設工認その13に係る防護対象ケーブルのケーブルトレイの敷設状況について

令和2年9月18日
日本原子力研究開発機構
原子力科学研究所

【R2.8.25 ヒアリングコメント】

図1 IEEE384 の要求事項（蓋及び底板があるケーブルトレイの場合）

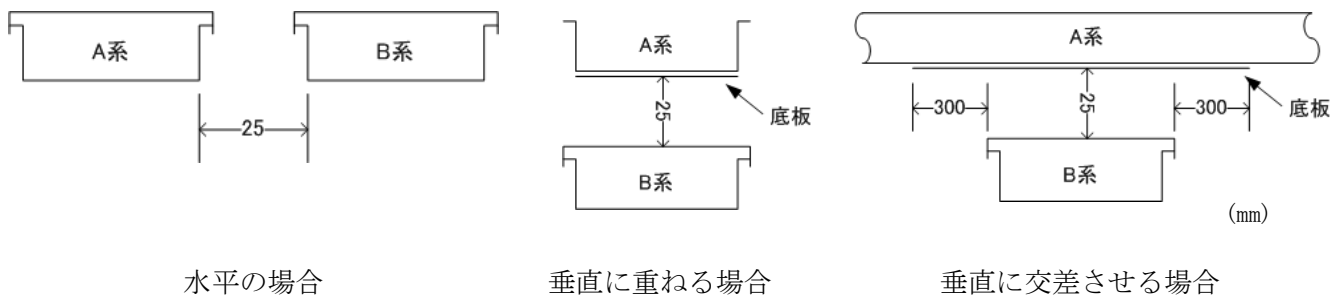
ケーブルトレイの物理的分離の状況について図面等を用いて示すこと。

JRR-3 の内部火災に対する防護対象のケーブルを収納しているケーブルトレイはすべて蓋及び底板が設けられている。蓋及び底板のあるケーブルトレイに収納する場合、異なる異系統のケーブルトレイを水平方向、垂直方向ともに 25mm以上の物理的分離をすることが IEEE384 の要求事項である（図1参照）。
